DIRECTION DES ÉVALUATIONS ENVIRONNEMENTALES

**Rapport d'analyse environnementale
pour le projet de reconstruction de certaines sections
du mur de protection de la route 132 sur le territoire
de la Municipalité de Saint-Maxime-du-Mont-Louis
par le ministère des Transports**

Dossier 3216-02-021

Le 28 mai 2008

FIGURE 3 : REPRÉSENTATION DES DÉFICIENCES DU MUR ACTUEL (MTQ, 2008A ET PHOTO PRISE SUR LE TERRAIN PAR LOUIS BELZILE, MAI 2008)

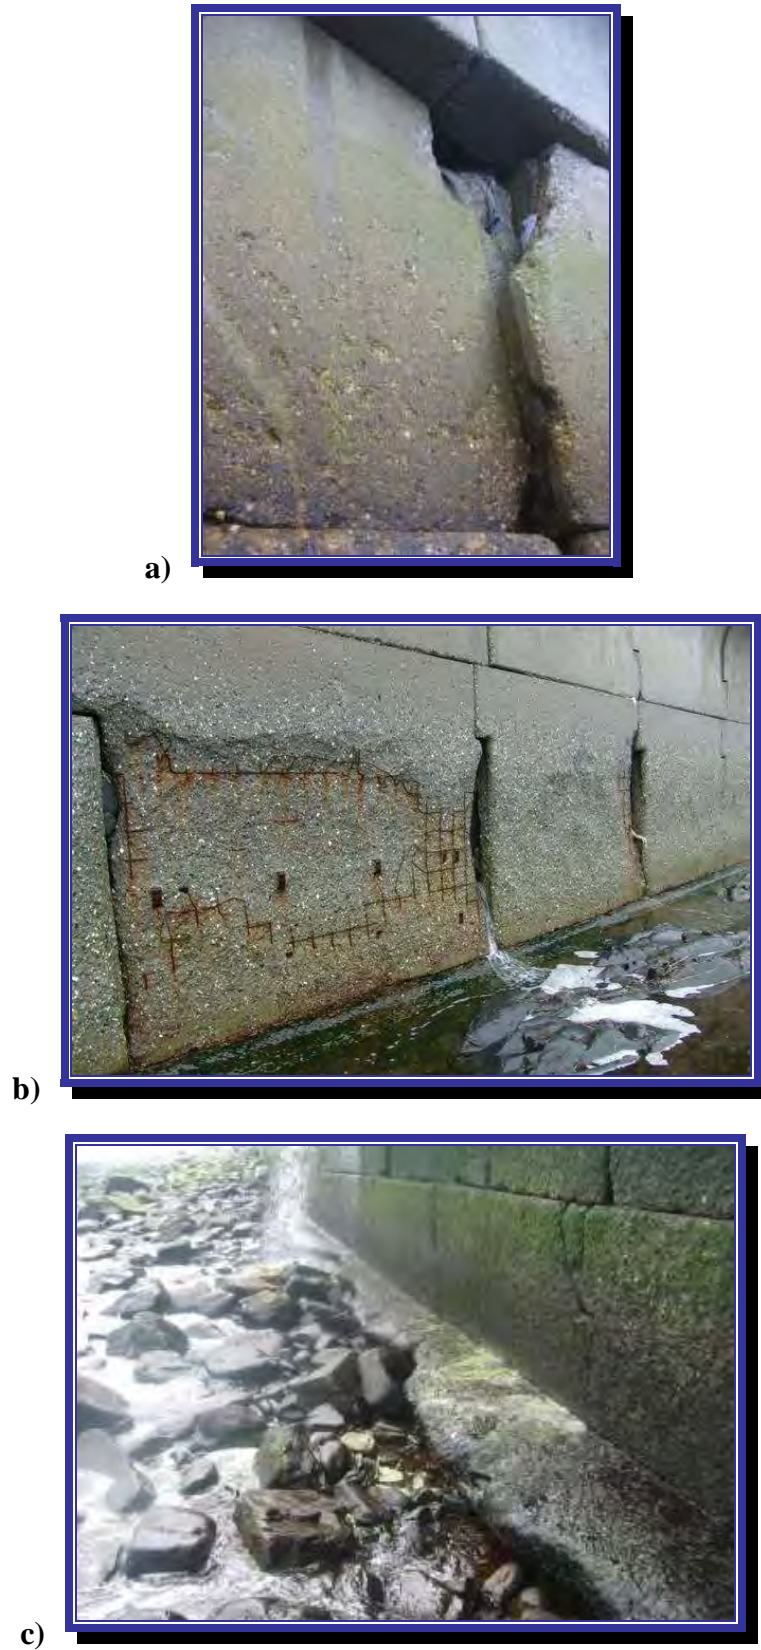
Selon l'initiateur, les déficiences majeures des trois sections du mur à reconstruire sont :

- l'affouillement par endroits sous la semelle de béton (figure 3c);
- l'usure par abrasion du béton des écailles, rendant visible le treillis métallique (armature) à plusieurs endroits, notamment dans la partie inférieure du mur, où l'impact des vagues est le plus direct (figure 3b);
- la perte de matériel granulaire du remblai derrière le mur, à la suite de déchirures de la membrane géotextile, créant des vides importants à certains endroits;
- la cassure des coins des écailles (environ 150) (figure 3a);
- des signes de corrosion importante sur les lamelles d'acier servant d'ancrages dans le sol pour retenir le mur;
- l'enfoncement de certaines écailles (figure 3a).

Le nouvel ouvrage sera monolithique et coulé en place, avec un seul joint de construction tous les 12 m. Cela va éliminer la perte de matériel actuelle du remblai par les nombreux joints des écailles du mur. Afin de remédier au problème d'abrasion du béton, le mur sera plus épais que le mur actuel (600 mm par rapport à 250 mm) et le recouvrement sur l'armature sera augmenté de 75 mm à 150 mm. Tout comme le mur actuel, le haut de l'ouvrage sera terminé par un déflecteur qui permettra de limiter l'apport d'eau sur la route, derrière le mur. Le sommet du nouvel ouvrage sera plus haut de 0,5 m par rapport à celui du mur actuel, avec une hauteur variant entre 6,15 et 8,55 m. De plus, des structures seront intégrées à l'ouvrage afin d'assurer une gestion efficace des eaux de déferlement, soit des dalles drainantes et un système d'égout pluvial.

Afin de limiter la problématique d'affouillement sous la semelle et de gélifraction du roc, la nouvelle semelle sera encastrée de 750 mm dans le roc sain. Elle sera ancrée au roc à l'aide d'une série de tiges en acier, insérées et bétonnées dans des trous forés dans le socle rocheux. Le MTQ a également indiqué que la stabilité du mur allait aussi être assurée à sa partie supérieure par une série de tirants en acier enfouis dans le remblai et attachés à des blocs en béton armé, eux aussi enfouis dans le remblai sous la route 132. La voie de circulation devra donc être détruite temporairement, mais le MTQ a toutefois précisé que la circulation des véhicules allait y être maintenue pour toute la durée des travaux. Il est à noter que l'initiateur a pris en considération l'impact appréhendé des changements climatiques dans la conception de l'ouvrage (ex. : modification du niveau d'eau).

FIGURE 5 : SECTEUR DES TRAVAUX ET PRINCIPAUX ÉLÉMENTS DU MILIEU NATUREL (TIRÉE DE LA DEMANDE DE CERTIFICAT D'AUTORISATION, MTQ, 2008D)

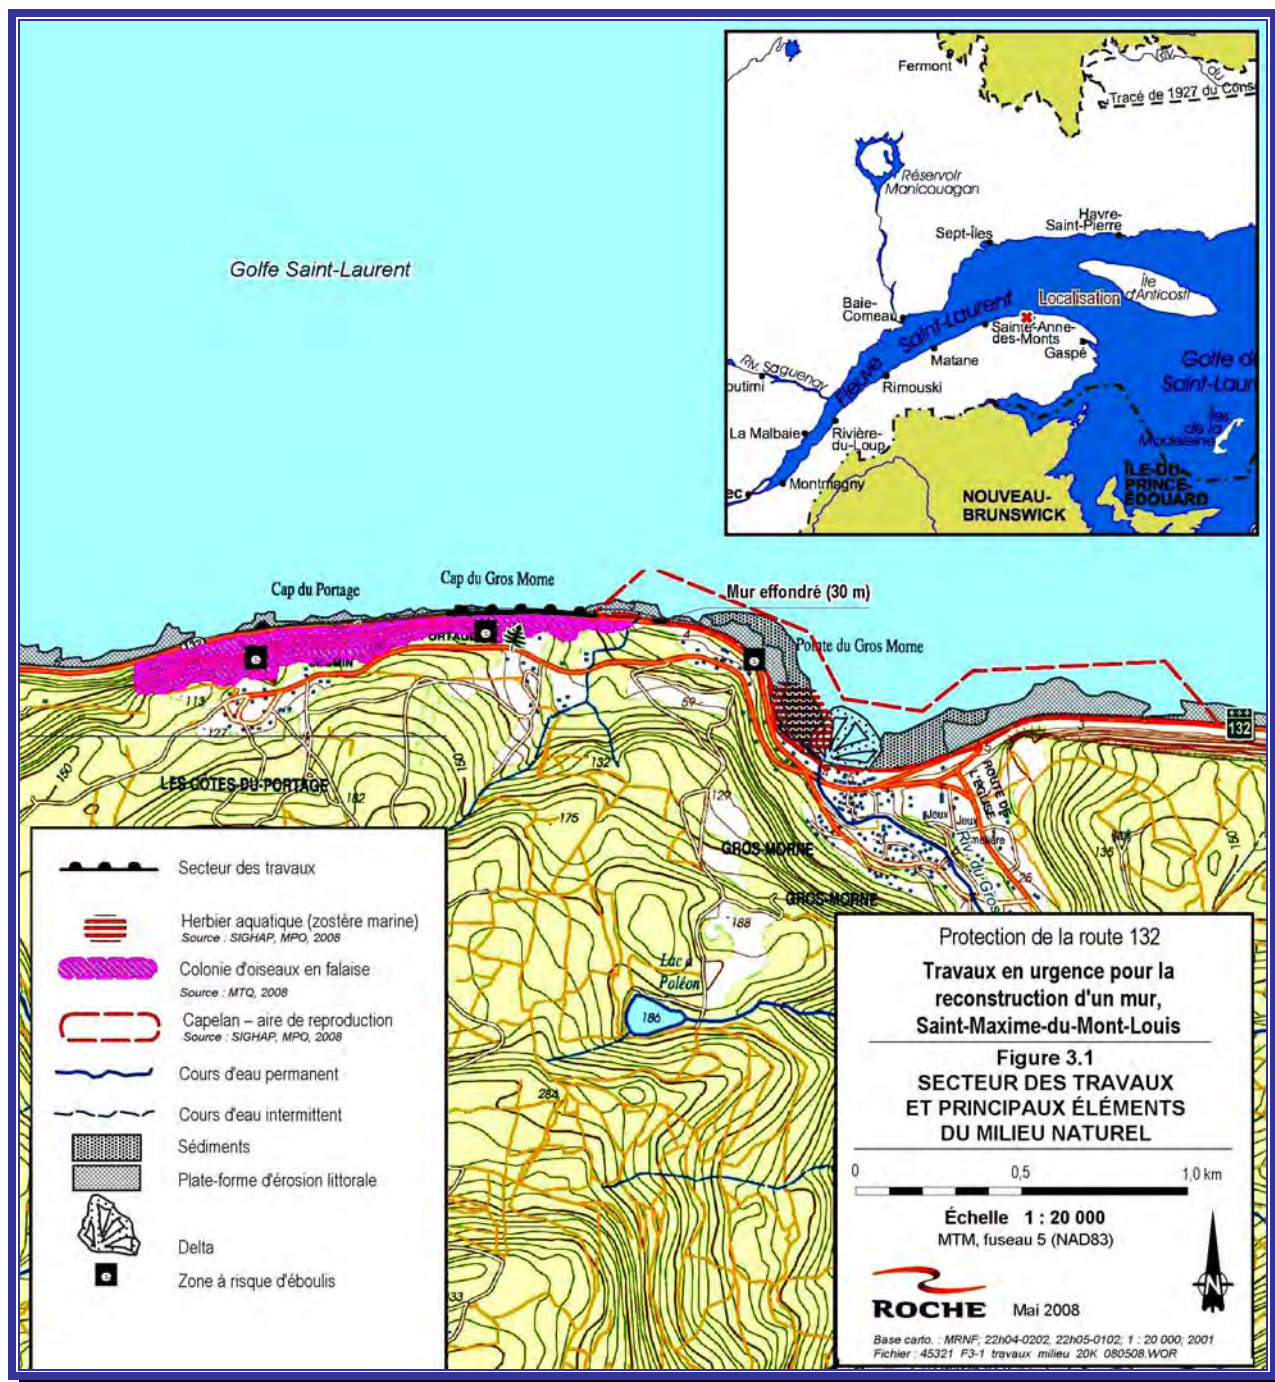
Pour ce qui est de la colonie d'oiseaux en falaise de guillemot miroir (figure 5), le MTQ a précisé que les structures de protection pour prévenir les éboulements de roches des falaises vers la route se limiteraient à des structures au sol de façon à ne pas engendrer d'impact sur la nidification de cette espèce (MTQ, 2008e).

Compte tenu des engagements pris par l'initiateur et des mesures d'atténuation prévues, nous sommes d'avis que les impacts appréhendés sur la qualité de l'eau et sur la faune et les habitats aquatiques et terrestres sont acceptables sur le plan environnemental.
